特定原子力施設監視・評価検討会 コメント回答

地盤モデルの妥当性について

2024年1月11日
東京電力ホールディングス株式会社

コメントリスト

図 加速度応答スペクトルの比較(水平方向, h=0.05)

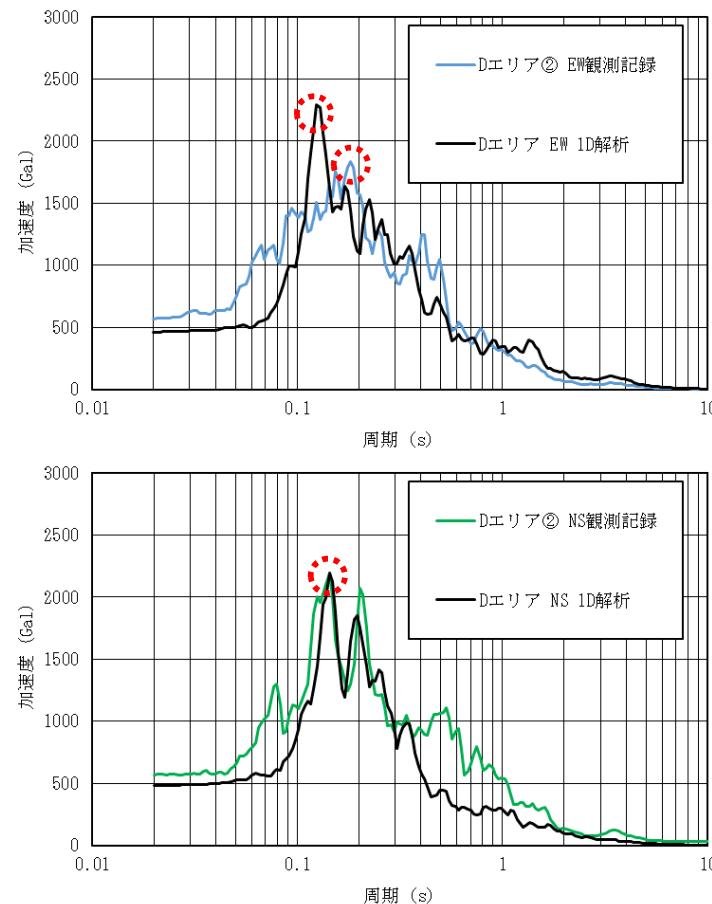
- 加速度応答スペクトルのピークの周期は解析値と観測記録で0.1~0.2sでほぼ一致。特にNS方向加速度は第2ピークの周期も一致。

図 加速度応答スペクトルの比較(鉛直方向, h=0.05)

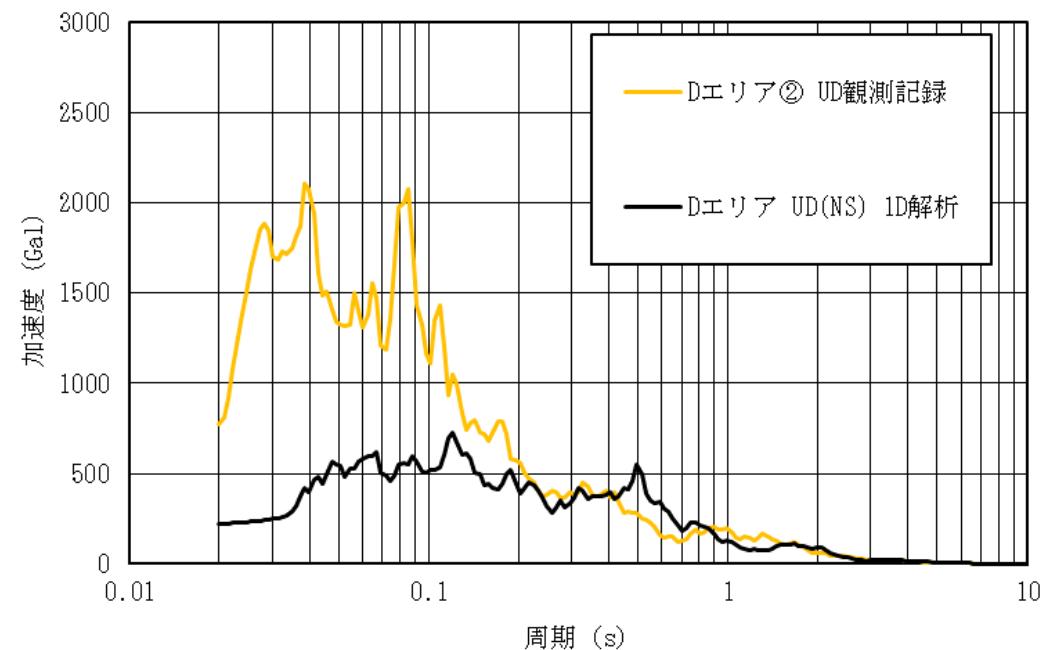
- 加速度応答スペクトルのピークの周期が、解析値 (0.1s) と観測記録 (0.04s, 0.08s) で異なる。振幅も異なる。

図 加速度応答スペクトルの比較(水平方向, $h=0.05$)

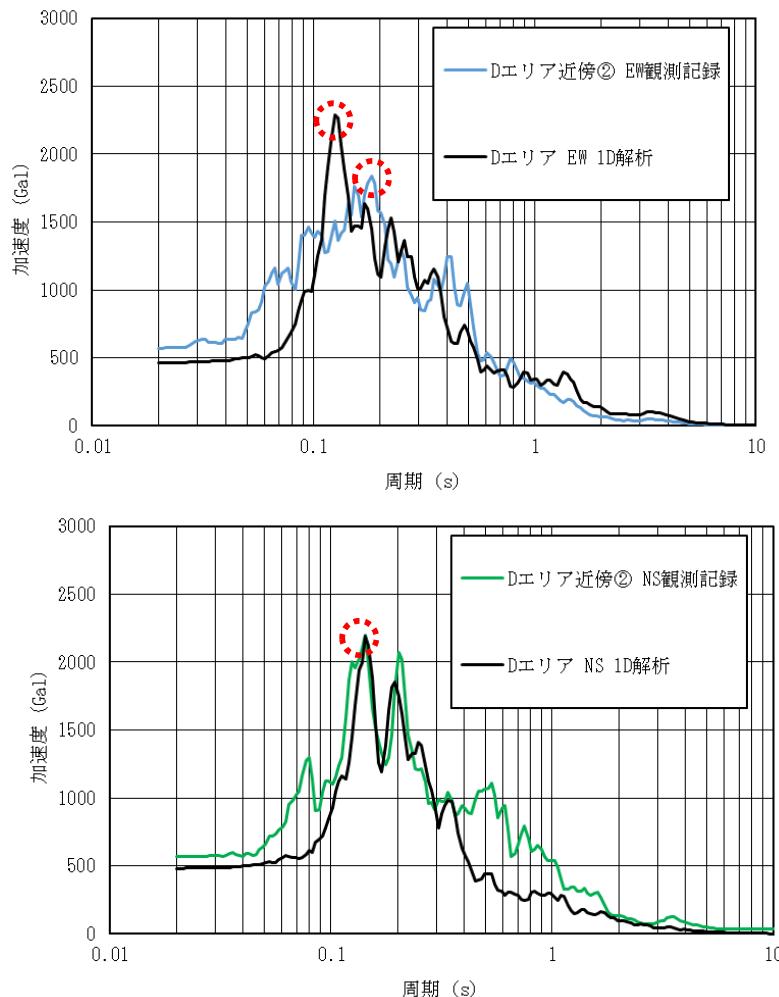
- 加速度応答スペクトルのピークの周期は解析値と観測記録で0.1~0.2sでほぼ一致。特にNS方向加速度は第2ピークの周期も一致。

図 加速度応答スペクトルの比較(鉛直方向, $h=0.05$)

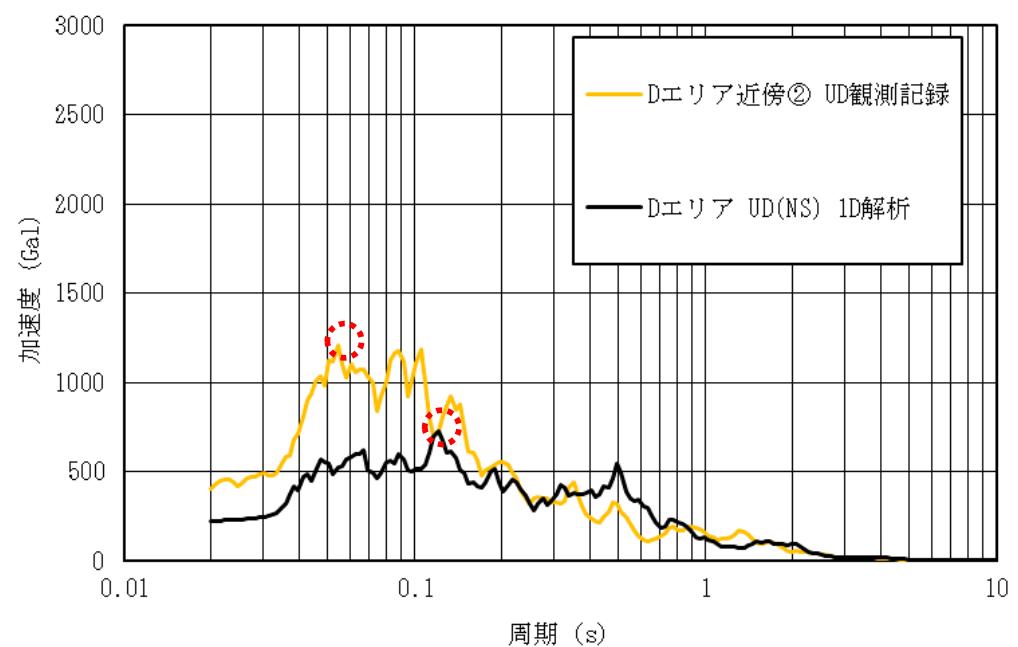
- 加速度応答スペクトルのピークの周期が、解析 (0.1s) と観測 (0.05s) で異なる。振幅も異なる。

図 加速度応答スペクトルの比較(水平方向, $h=0.05$)

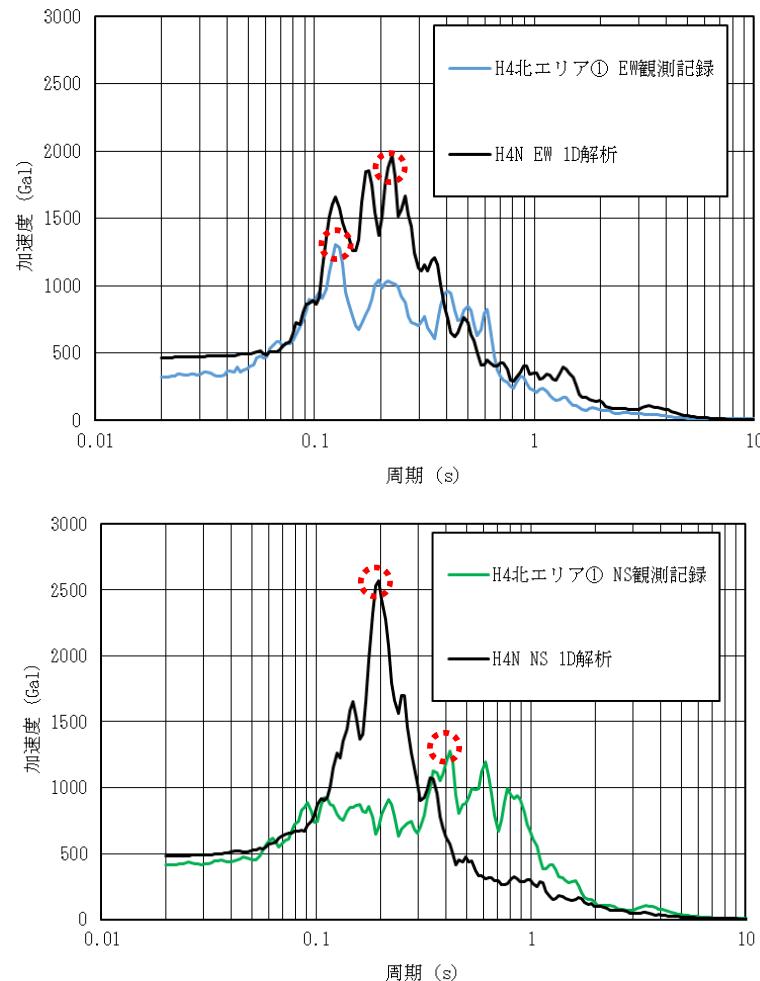
- 加速度応答スペクトルのピークの周期が、解析値（EW : 0.2s, NS : 0.2s）と観測記録（EW : 0.1s, NS : 0.4s）で異なる。NS方向加速度は振幅も異なる。

図 加速度応答スペクトルの比較(鉛直方向, $h=0.05$)

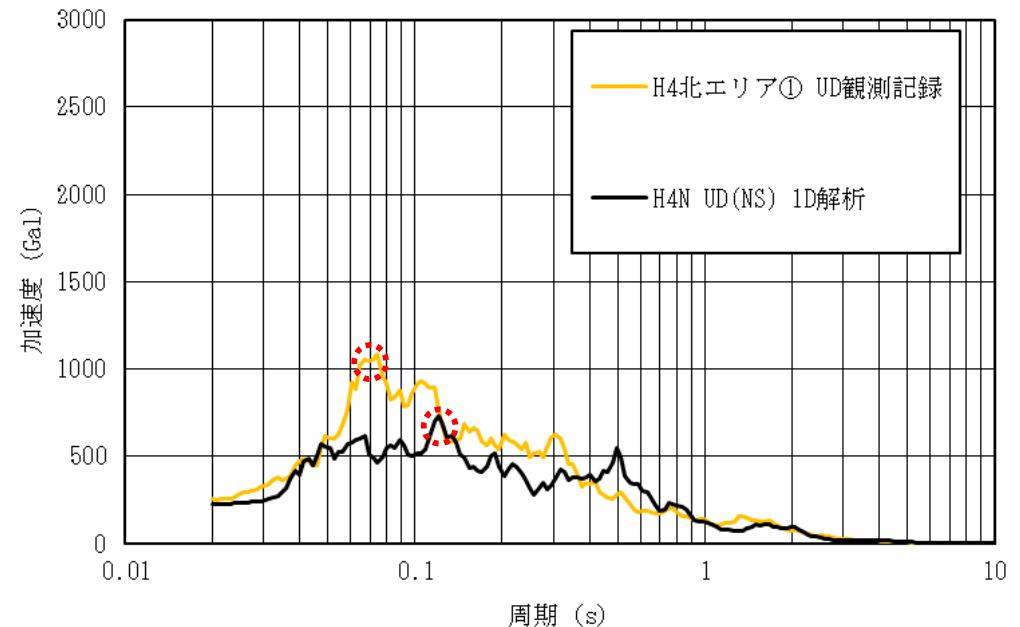
- 加速度応答スペクトルのピークの周期が、解析値（0.1s）と観測記録（0.07s）で異なる。振幅も異なる。

2.4.まとめ

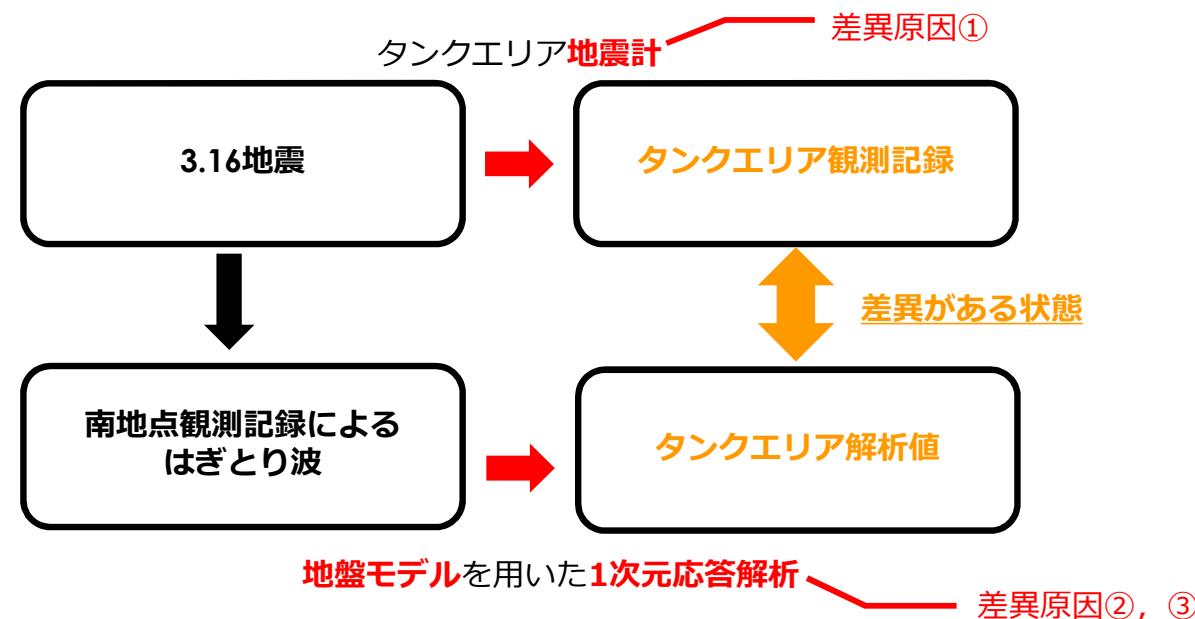
- 地震計により、水平方向および鉛直方向の加速度応答スペクトルの解析値と観測記録に差異が認められる。
- 差異の原因は、①地震計の設置不具合、あるいは②地盤モデルが実地盤と異なることが考えられるが、現時点では主原因がどちらか、あるいは両方かの判断はできない。
- 1次元地震応答解析では、水平・鉛直地震動の同時入力ができないこと、解析モデルにタンク等の地上構造物の重量を考慮できること（③1次元解析の限界）が原因の可能性も考えられる。

- 3.16地震時の地震計においては、設置方法の不具合が確認されており、今後、再設置した地震計の観測記録を用いることにより、差異原因①を排除した地盤モデルの妥当性の検討を行う。
